臺中榮民總醫院

第三醫療大樓新建工程

11月月會暨第255次專業技術協調會

會議紀錄

機車停車場規劃說明

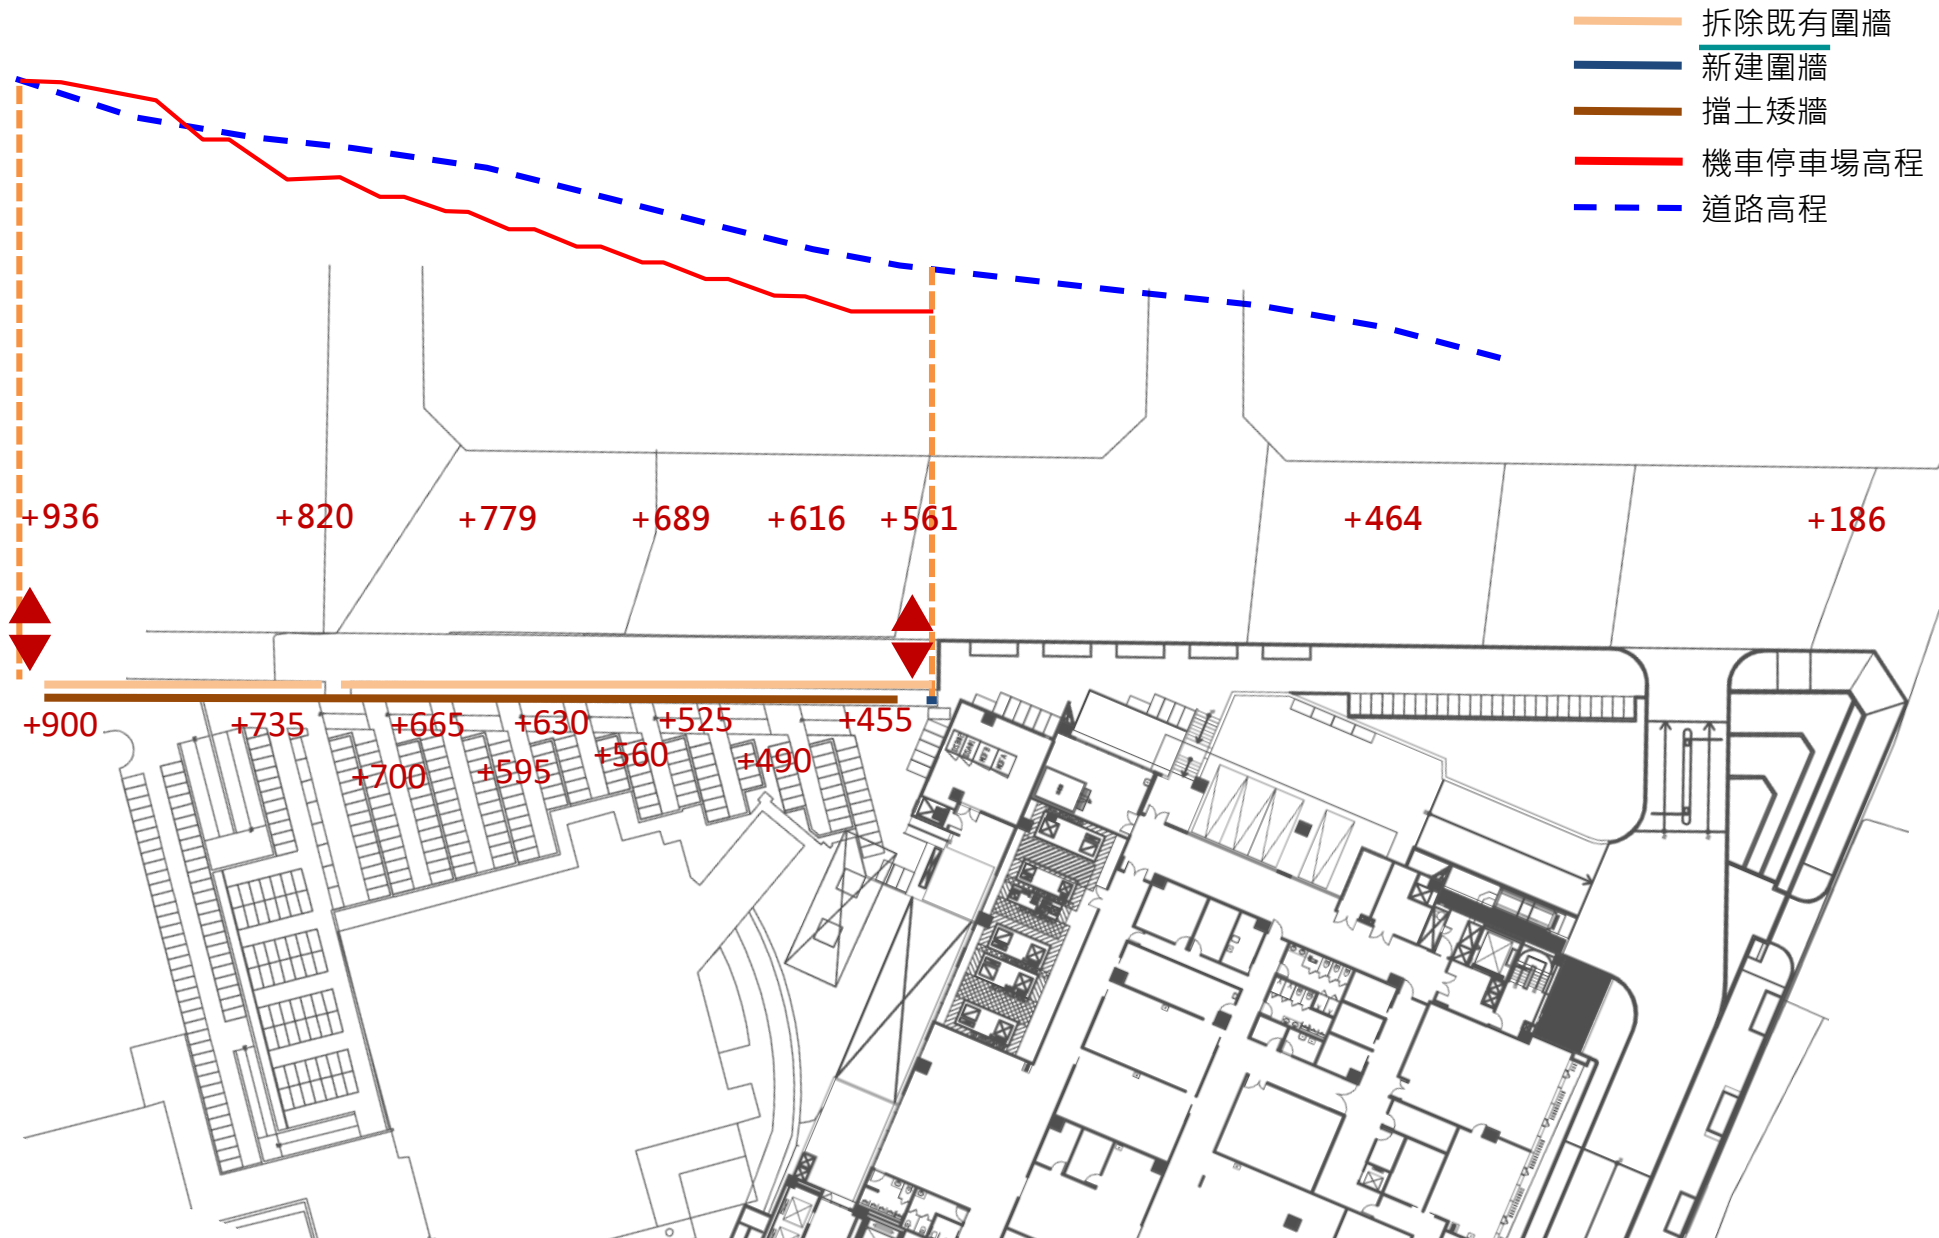
- A. 因應臺中市新建工程處於 114/06/27 至本案會勘福順路打通工程施工界面研討，後因本案基地地標高較福順路低，為避免日後院區發生淹水情形，請設計單位針對本案重新進行高程檢討(包含 112/10/24 完成部分驗收之教學大樓後方機車停車場)。
- B. 設計單位檢討方案詳後簡報 P.8~P.9，經主席裁示採方案 2 進行，請設計單位估算該方案所需土方量；另請工務室確認灣橋分院工程產生之廢棄土方量，評估二者是否得相互配合，相關評估及配合事宜請於下周提報；本案靠福順路側高層檢討乙案，納入後續第四次變更設計辦理。

方案1:機車停車場不變，靠近道路側做擋土牆

方案 2: 整體高程抬高，靠近行政大樓處做擋土牆

空橋規劃說明

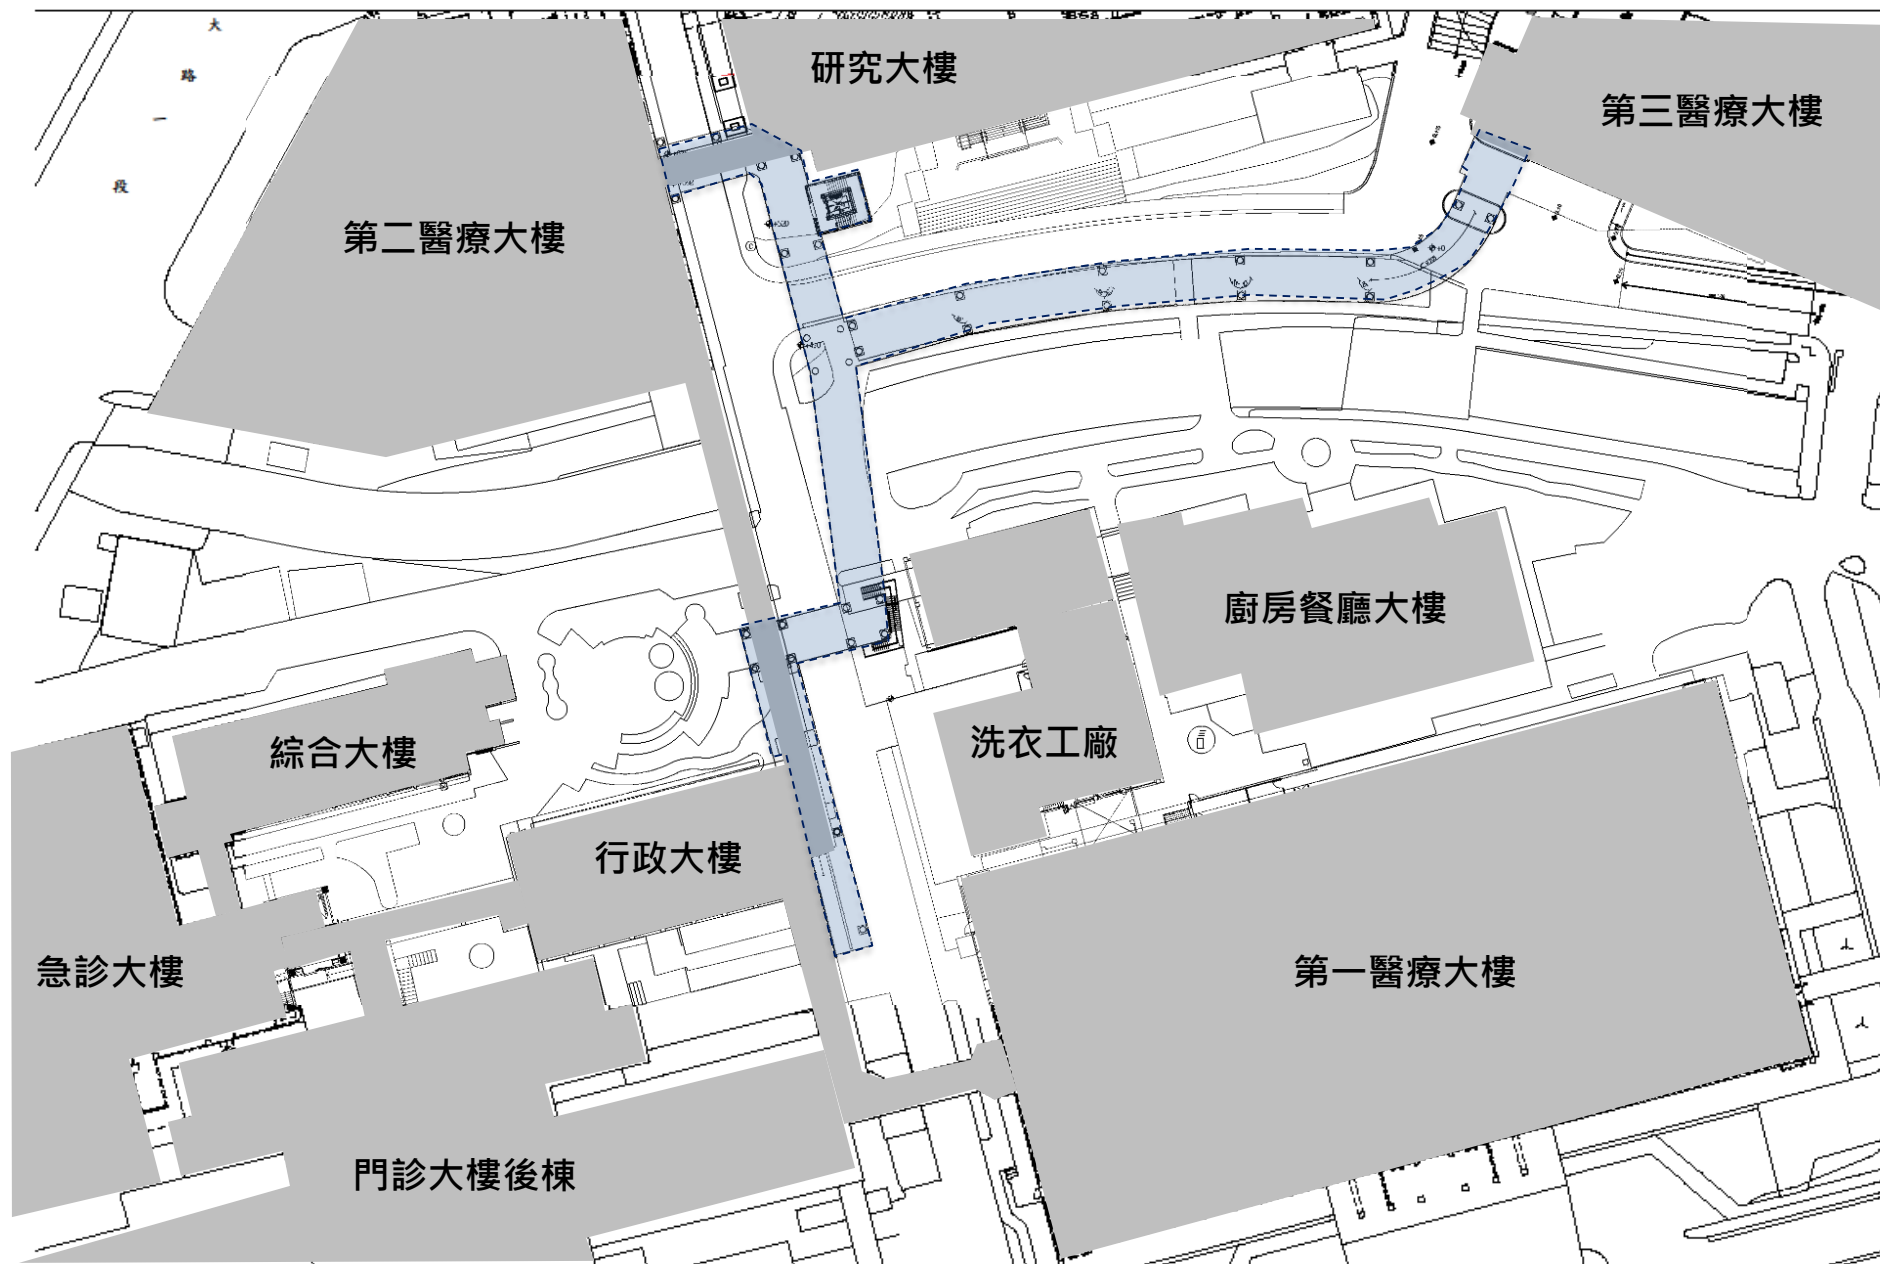
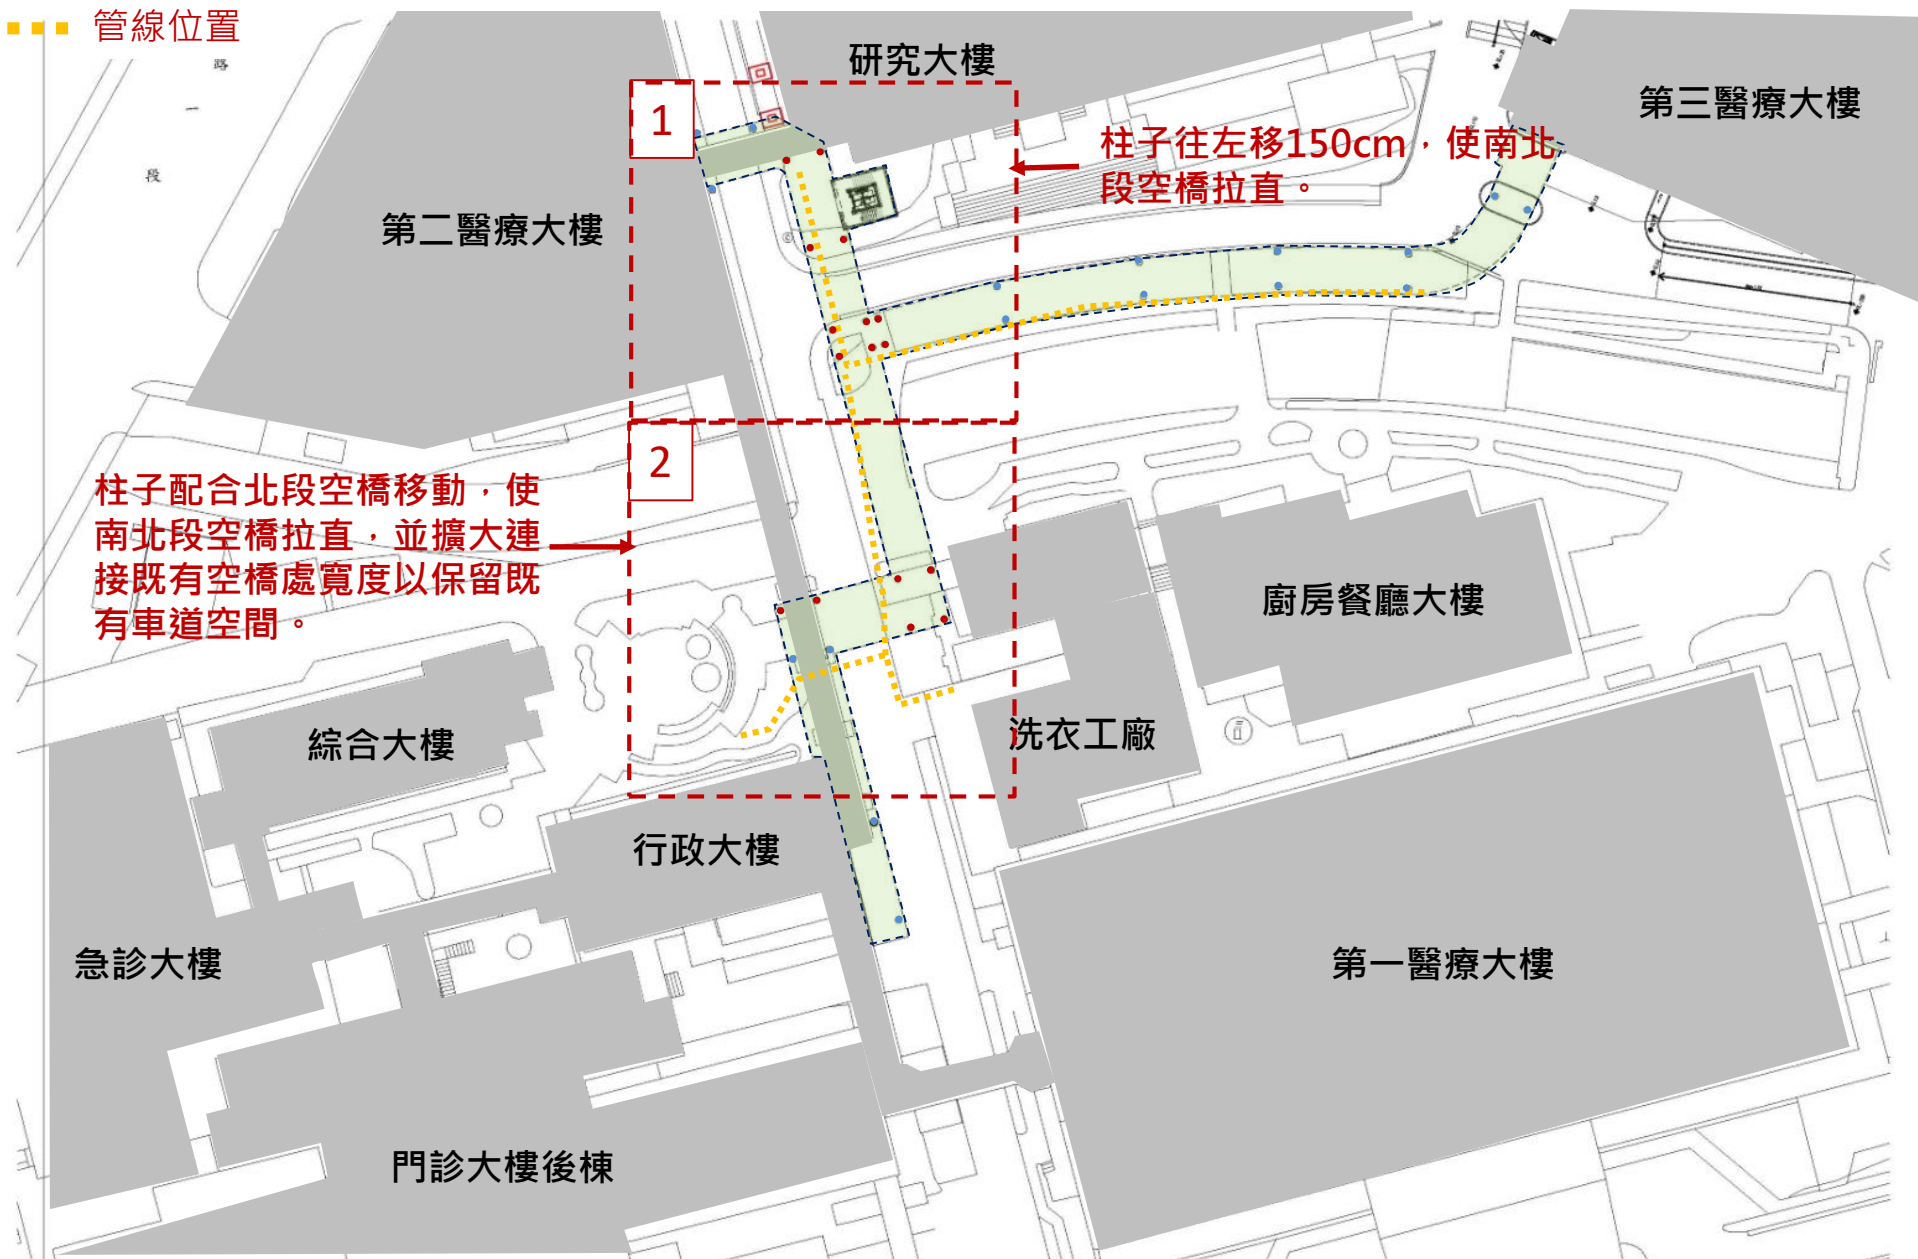
- (4) 空橋：依第 254 次專技會議內容，設計單位已調整梁柱位置，使空橋廊道得以與建築物平行（詳簡報 P.12）。經施工單位說明，待設計單位提送相關圖說後，將儘速

安排試挖作業，另針對空橋工期安排需於年底開工；經主席裁示，請施工單位於施工期間協助維持院內交通動線之順暢，以利院方運作。

空橋配置 1F 變更前(10/17開會版本)

空橋配置 1F 變更後

B2F變更設計-營養室

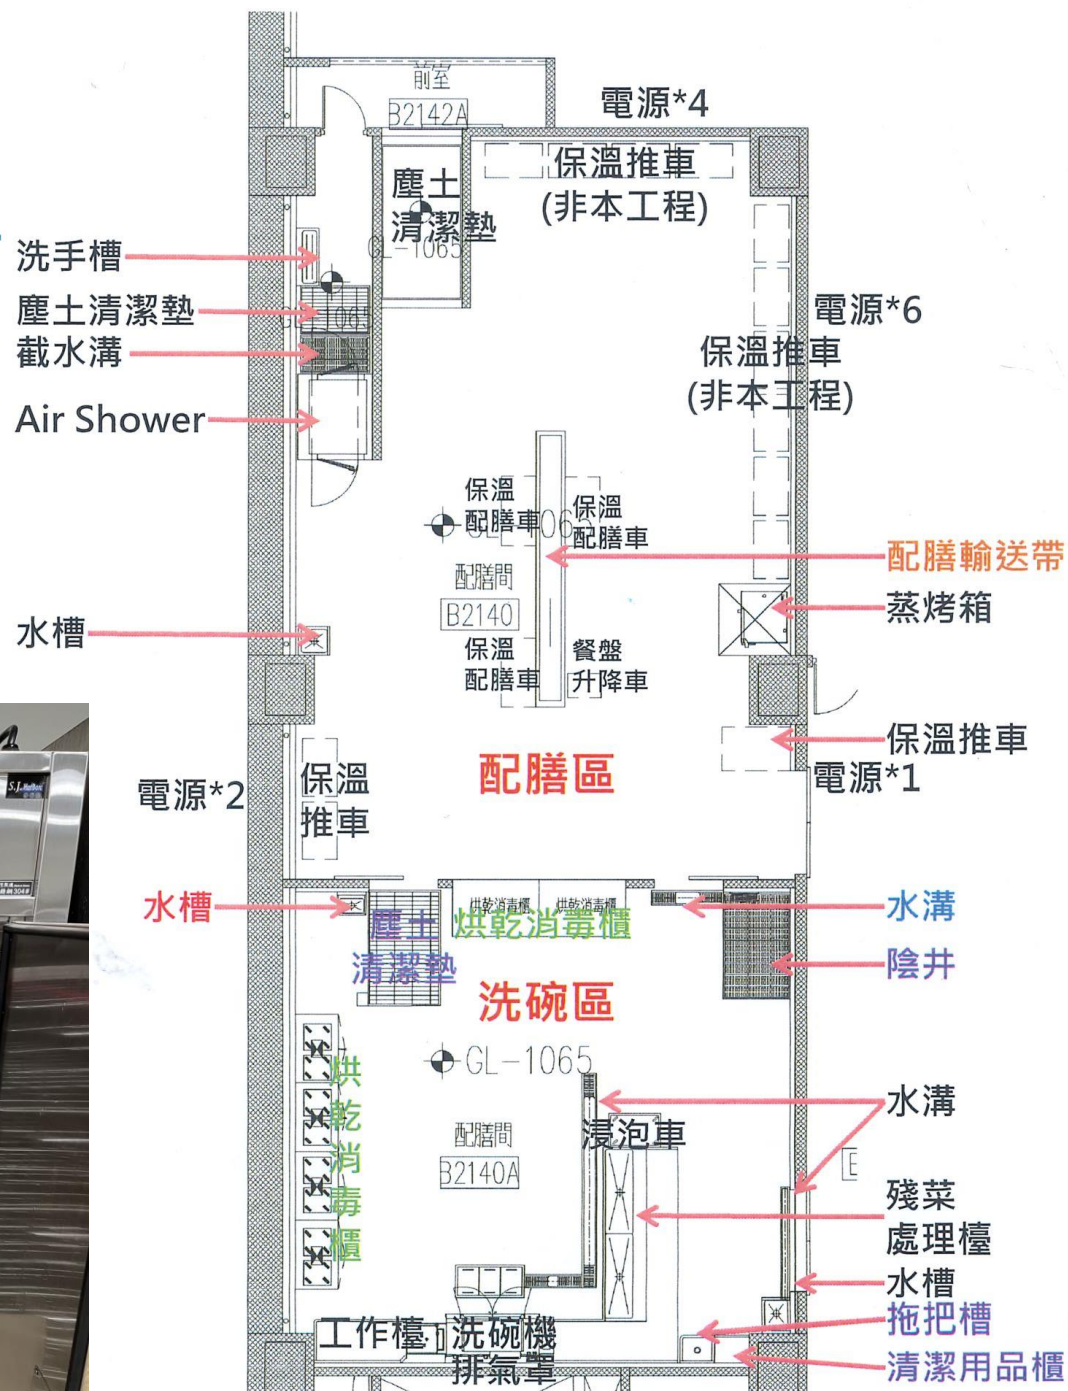
(6) B2F 變更設計-營養室：營養室變更設計需求詳後簡報 P.16~P.17，經主席同意變更並納入第三次變更設計辦理，另提醒目前簡報資料之用印簽認尚未包含該科室主任簽章，請設計單位補充完成相關簽認程序。

- 1.配膳輸送帶兩側及設有電源插座，取消垂吊插座組。
- 2.考量推車動線陰井下方水槽櫃移設置左側。
- 3.考量配膳區有洗地需求，因感控考量配膳區不能設置水溝，水溝設置於洗碗區殷井旁。
- 4.烘乾消毒櫃增加活動推車12台。
- 5.拖把槽、清潔用品櫃移至洗碗區。
- 6.洗碗區塵土清潔墊及陰井尺寸修正。

B2F變更設計-營養室

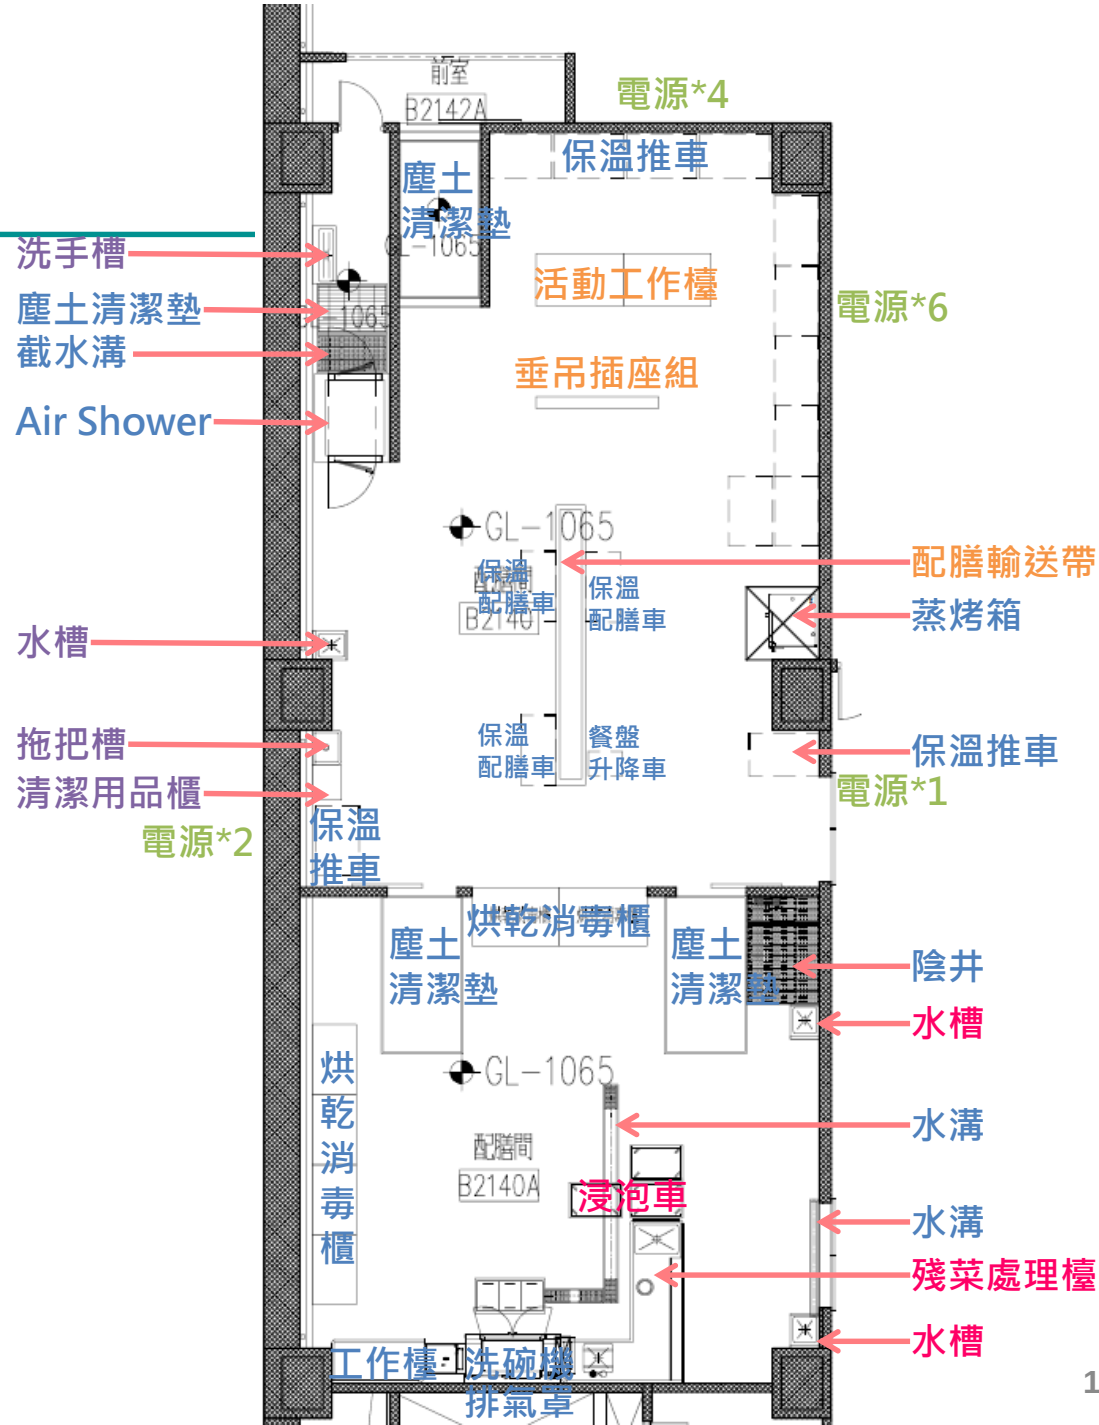
第三次變更內容(114年3月12日第220次專技會議決議核定)：

- 1.入口洗手槽需設置感應龍頭，冷水。
- 2.配膳區水槽需設置一般龍頭，冷/熱水。
- 3.拖把槽取消，清潔用品櫃移至洗碗區
- 4.保溫推車停靠牆面需設置110V(三孔)插座，高度120cm
- 5.活動工作檯取消
- 6.垂吊插座組調整與輸送帶同向，並設置燈管(200cd)與燈罩
- 7.配膳輸送帶前移
- 8.洗碗區2處水槽需設置一般龍頭，冷/熱水。
- 9.殘菜處理檯水槽取消殘菜孔，將洗碗機旁之水槽移置前方
將2處水槽並排設置即可，型式比照現況水槽為長型且前方有作業平台
- 10.浸泡槽車原3座，現僅保留1座
- 11.地坪改為工業地坪。
